Protokoll über die öffentliche Informationsveranstaltung zur weiteren Planung des Spielplatzes an der Mühlenpforte und der Umgestaltung entlang des Katzohlbaches

Datum: DO 09.11.2017, Ratssaal Bad Driburg, 18.00 bis 19.30 Uhr
Vertreter der Verwaltung: Martin Kölczer, Nicole Sude, Stephanie Rohde, Sebastian Menne und Lothar Beltz seitens des Planungsbüros
Besucher: ca. 25
Protokollführung: Rohde/Sude

(Entwurfsplanung – Teilbereich Spielplatz /Gesamtplan siehe PPP)

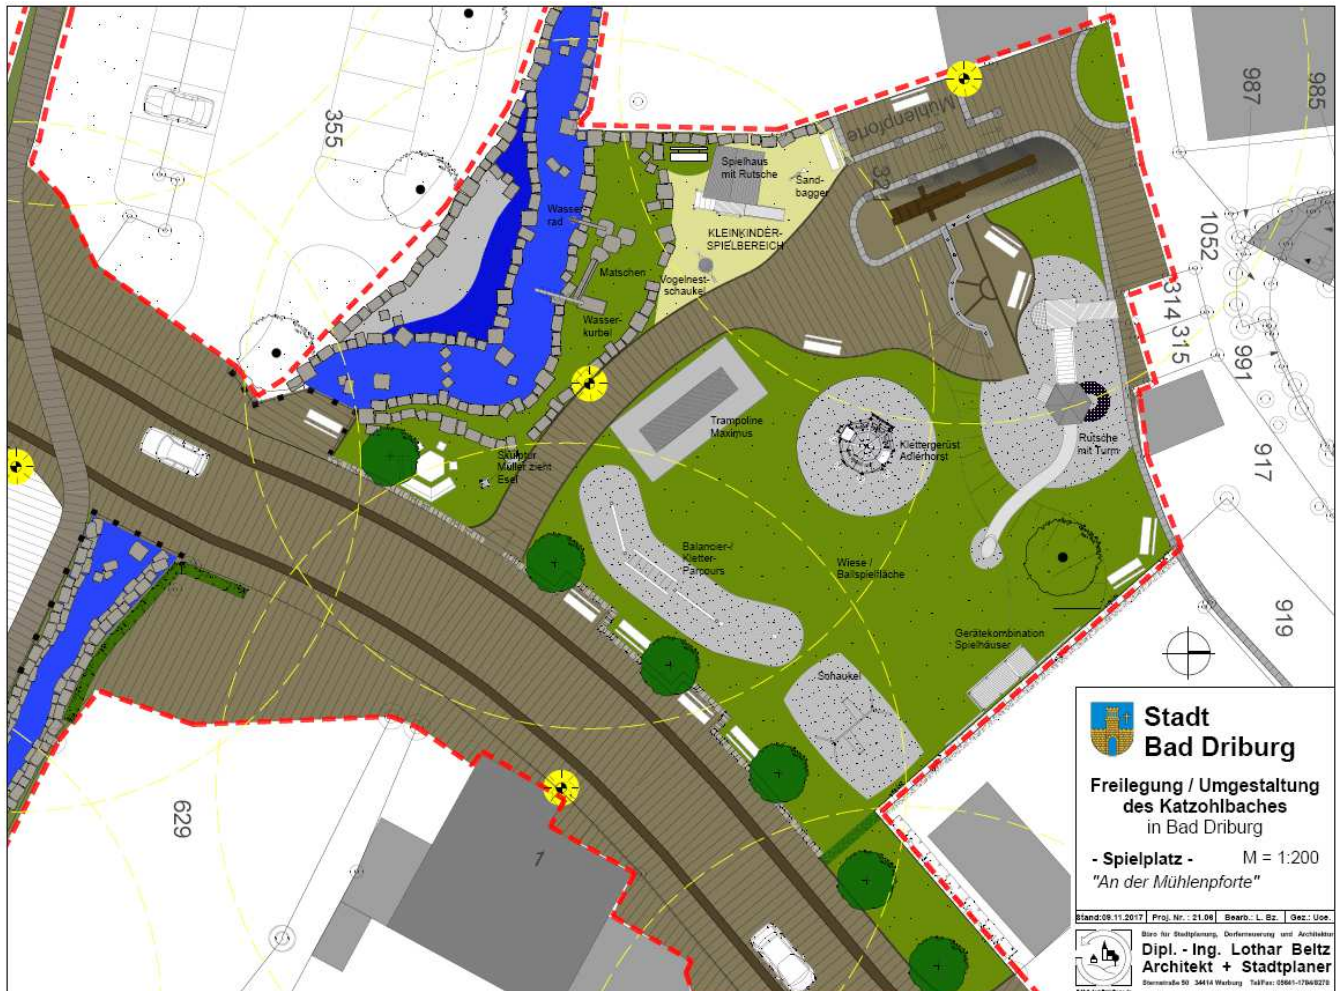
4) Der angrenzende private Anwohnergarten dient als Erholungsort, besonders an den Wochenenden. Es wird darum gebeten, dass in diesem Bereich ein gewisser Sozialabstand gewahrt bliebe. Die Installation einer Spielkulissee müsse, nicht zuletzt aufgrund der vorhandenen Topografie, einen deutlichen Abstand zum Nachbarn einhalten.

7) Der in der Planung dargestellte Baumbestand im nordöstlichen Eck des Grundstückes wurde mit zwei zusätzlichen Bänken versehen. Es wird darum gebeten, einen Alternativstandort für die geplanten Bänke zu suchen. Gerade diese Ecke sei durch die fehlende Ausleuchtung und den größtmöglichen Abstand zur öffentlichen Verkehrsfläche beliebt bei Jugendlichen - zum Aufenthalt bei Nacht und häufig auch zum Verzehr alkoholischer Getränke. Darüber hinaus sei der Baum für den jetzigen Standort zu groß und wirke sich negativ auf das angrenzende Nachbargrundstück aus.

8) Ist eine Brücke im hinteren Bereich des Wasserspielplatzes geplant, der den Spielplatz mit dem angrenzenden Parkplatz verbindet?

9) Wie wird der Bach seitens des Parkplatzes für Kinder gesichert?

11) Wie genau ist die unmittelbare Gestaltung des Gewässerverlaufes geplant? Wurde Rücksicht auf eventuelle Wasserhochstand- Phasen genommen?

Die Darstellung im vorgelegten Entwurf spiegelt in diesem Punkt nicht den endgültigen Ausführungsstandort für das Spielgerät wider. Natürlich wird ein ausreichend großer Abstand (mind. 3m) in Richtung Nachbargrundstück eingehalten werden, besonders um eine allseitige Zuwegung und eine Integration in das vorhandene Gelände zu ermöglichen.

Es wird vorgeschlagen den bestehenden Baum (Eiche) zu entfernen und durch den vor einigen Jahren als „Baum des Jahres“ gepflanzten Feldahorn (heutiger Standort an der Drin-

genberger Straße) zu ersetzen. Dieser wachse langsam und erreiche bei Weitem nicht die Größe der bisherigen Bepflanzung. Die geplanten Bänke sollen an Ort und Stelle entfallen.

Nein, eine solche Brücke ist bewusst, unter Berücksichtigung des Einhausungswunsches der Kinder, nicht geplant.

Es wird dort ein Geländer angebracht werden.

Das Gewässer wird in weiten Teilen von der jetzigen Betonwandeinfassung befreit und durch lockere Strukturen in Form von Steinquadern ersetzt. Da der Querschnitt dabei punktuell stark erweitert wird, ist auch für Hochphasen ein ausreichendes Fassungsvermögen gewährleistet.
